第 92 回「地域の会」定例会資料 [前回 1/12 以降の動き]

第92回地域の会 委員からのご質問に対する回答資料

平成23年 2月 2日
東京電力株式会社

ご回答2 1 / 2号機排気筒点検結果 (ST-1)

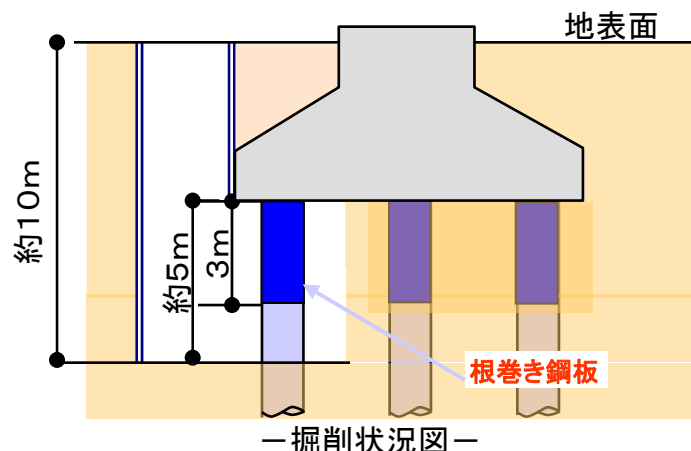
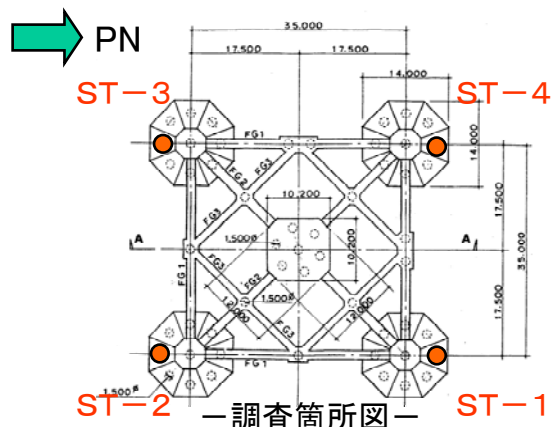
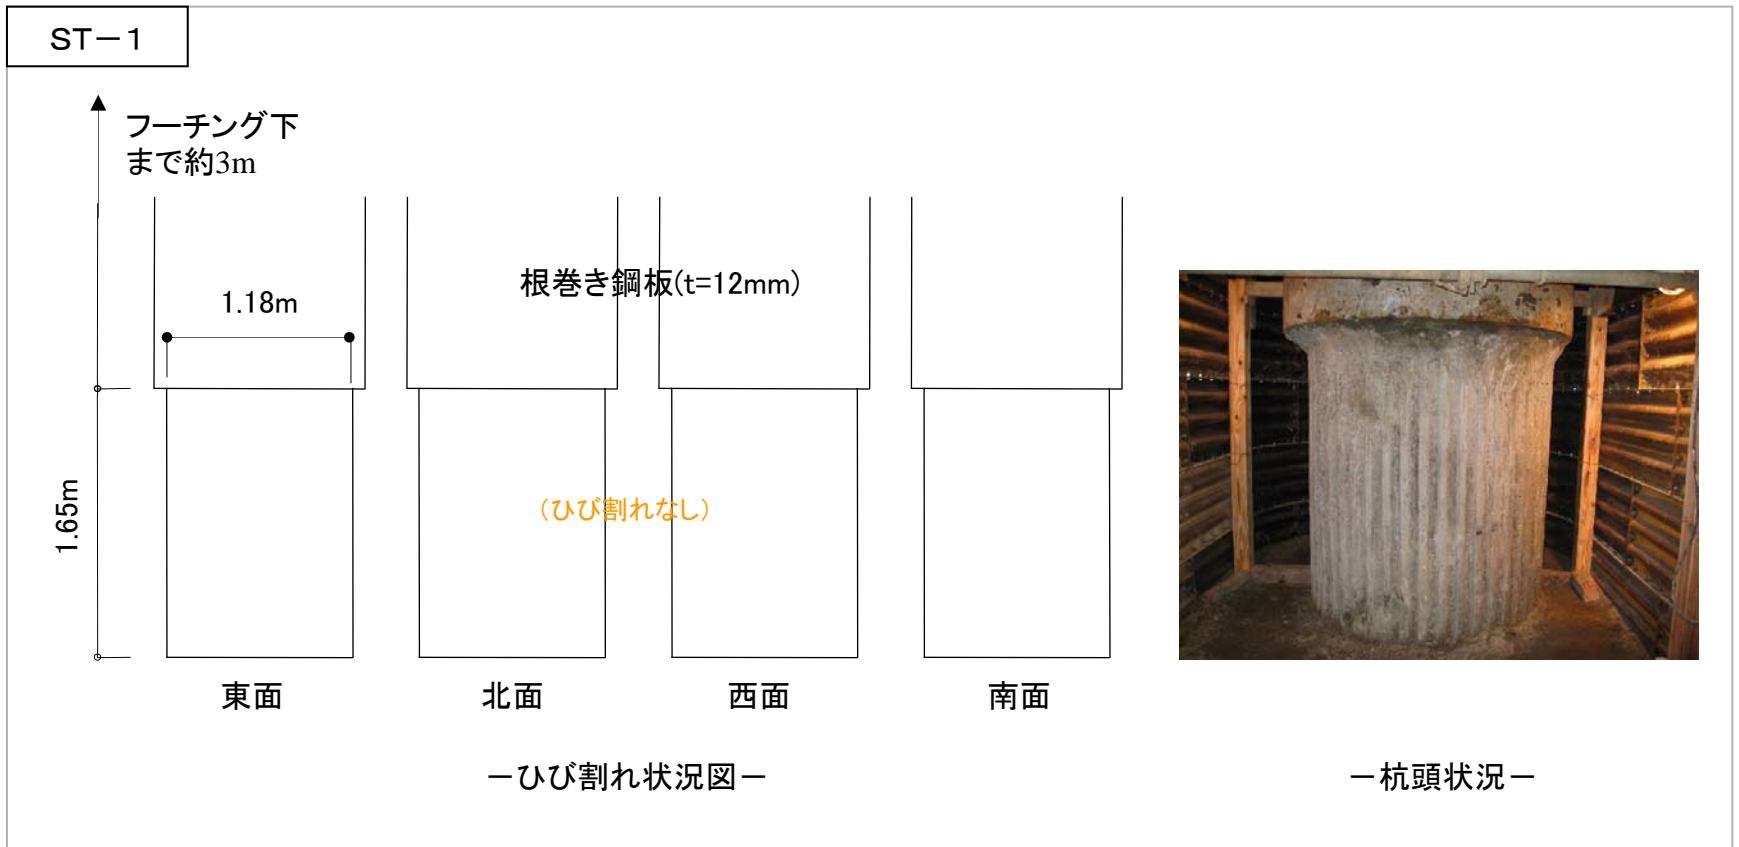
■ 3号機と同様の杭のひび割れが1 / 2号機にもあったと聞
くが詳細説明が欲しい。

■ 基礎の傾斜および沈下量

測定値	評価基準値
最大傾斜量	約1/2,000	1/300以下
最大沈下量	16.8mm	50mm以下

■ 基礎杭ひび割れ状況

調査箇所	ひび割れ本数	最大ひび割れ幅 (mm)	最大ひび割れ長さ(m)	杭頭部の剥離・剥落、鉄筋が見えるひび割れ	主なひび割れ発生面
ST-1	損傷なし				
ST-2	4	2.20	2.10	なし	西
ST-3	2	0.10	1.65	なし	西
ST-4	1	0.10	0.70	なし	北

ご回答4 3号機排気筒基礎杭長さおよび調査箇所図

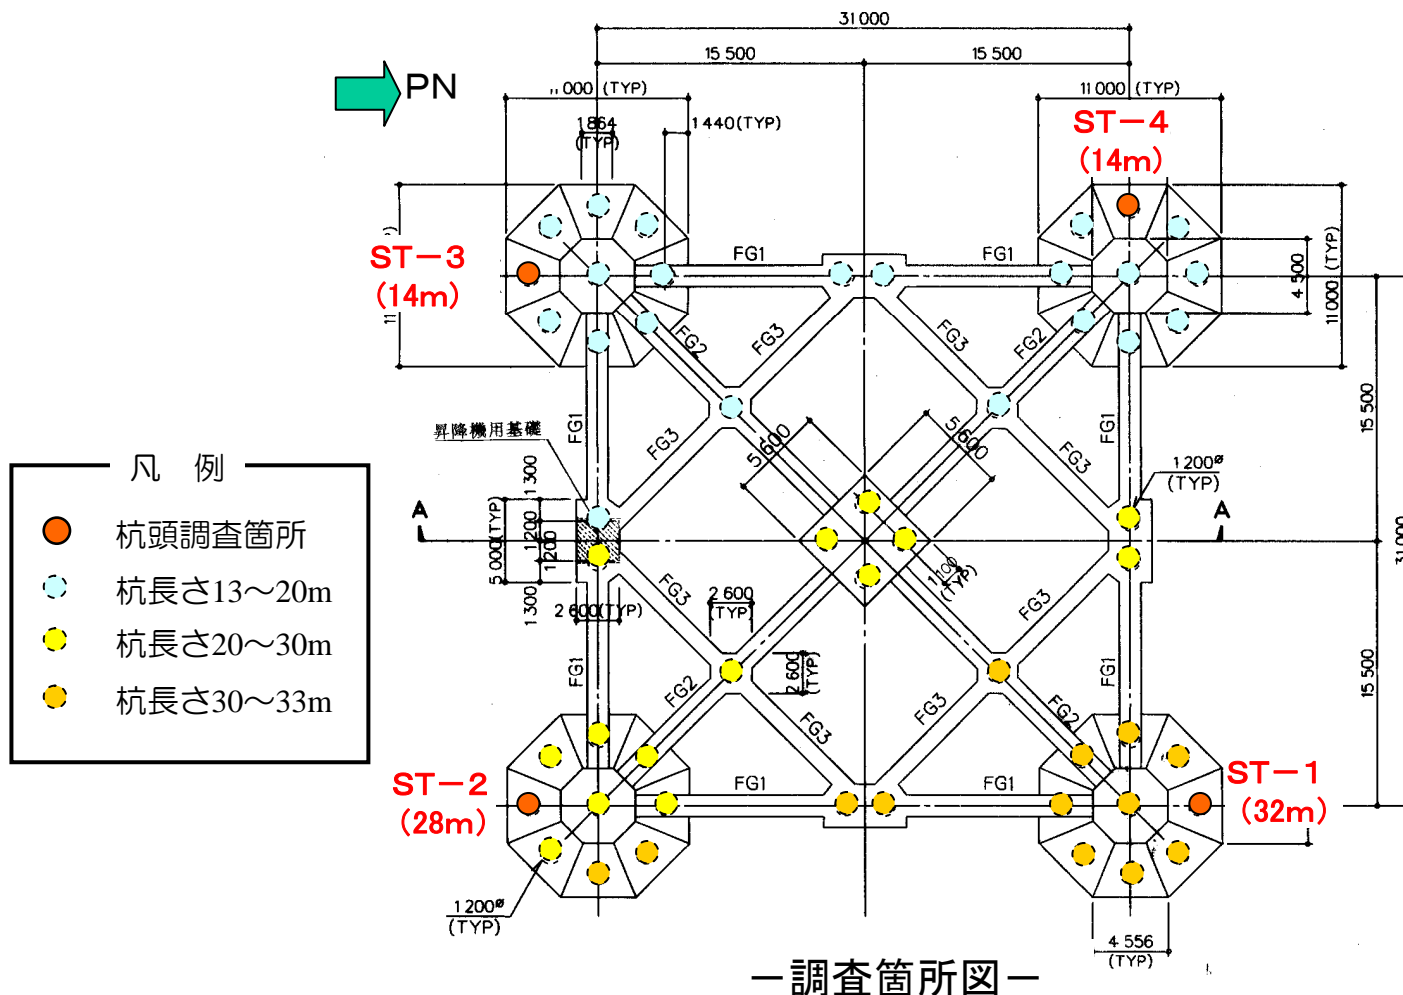
■全52本は長さ13～33mのようだが、（調査を行ったのは）どの位置の杭なのか。平面図に長さを示して欲しい。

- 3号機排気筒基礎杭長さおよび調査箇所を以下に示します。

数値は各杭の施工杭長を10cm単位で四捨五入した値を表す。
